Stavba: Parkoviště Zámecká, Veselí nad Moravou
Rekapitulace technických listů změn

Stavba: Parkoviště Zámecká, Veselí nad Moravou

Objekt: SO 01

POČET JEDZDORŮ - AKTUALIZACE 5.3

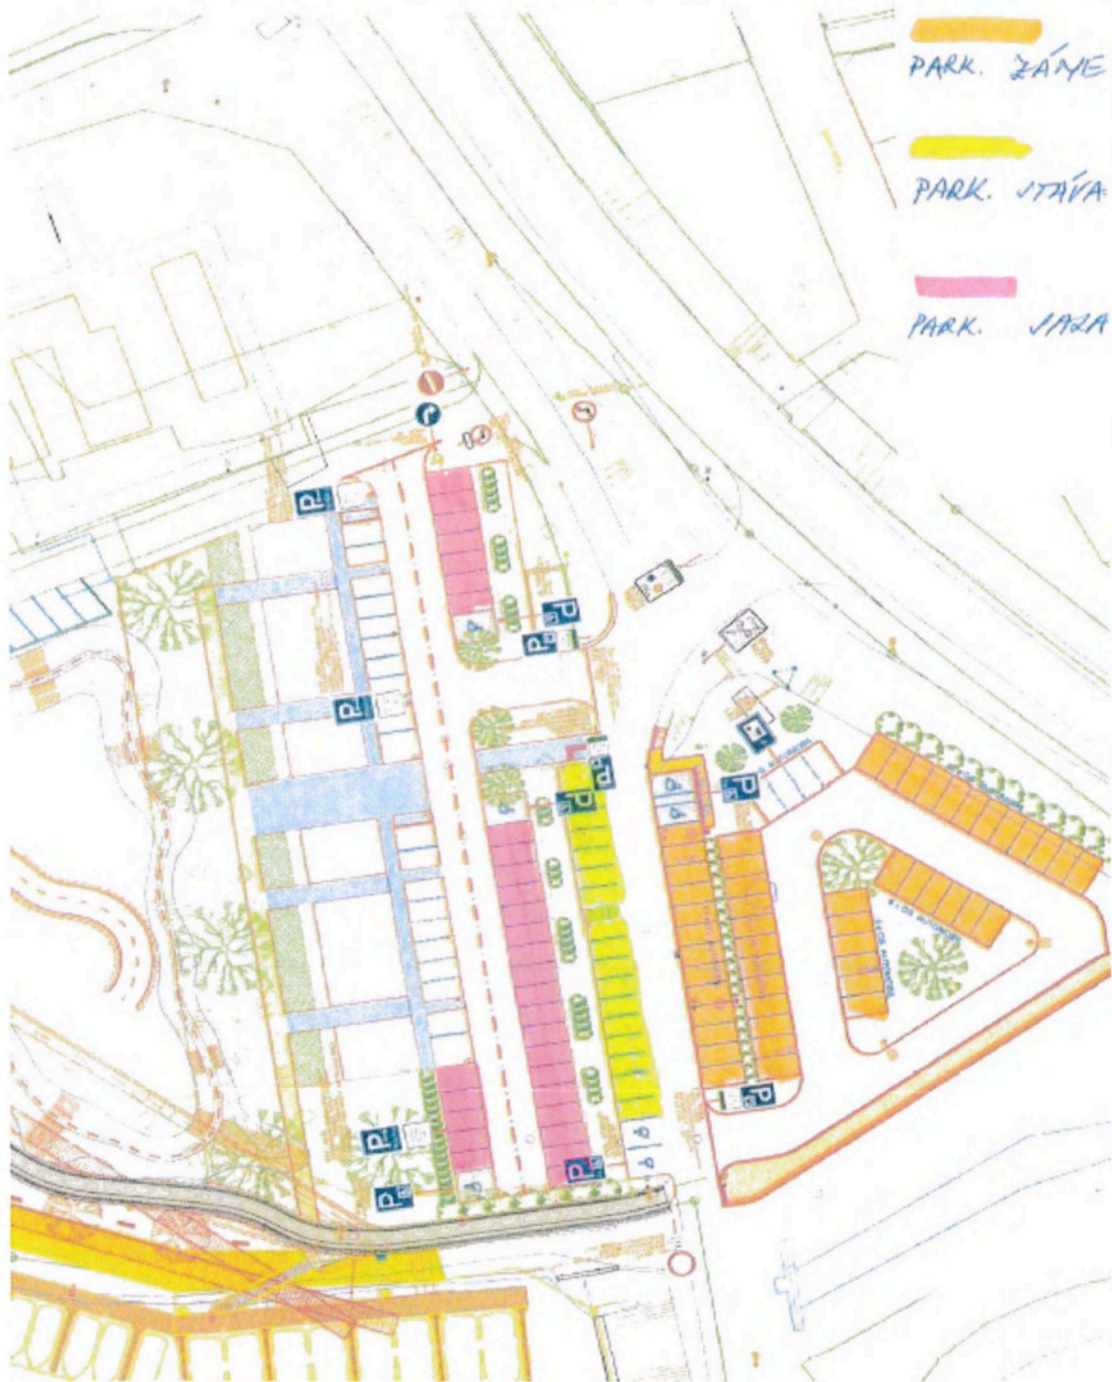
Název změny: Doplnění parkovacích senzorů

Popis změny:

Dodávka a montáž 96 ks senzorů zabudovaných do jednotlivých parkovacích míst.

PARK. ŽÁNYE 49 ks

PARK. JTAVA 17 ks

PARK. JTAVA 30 ks
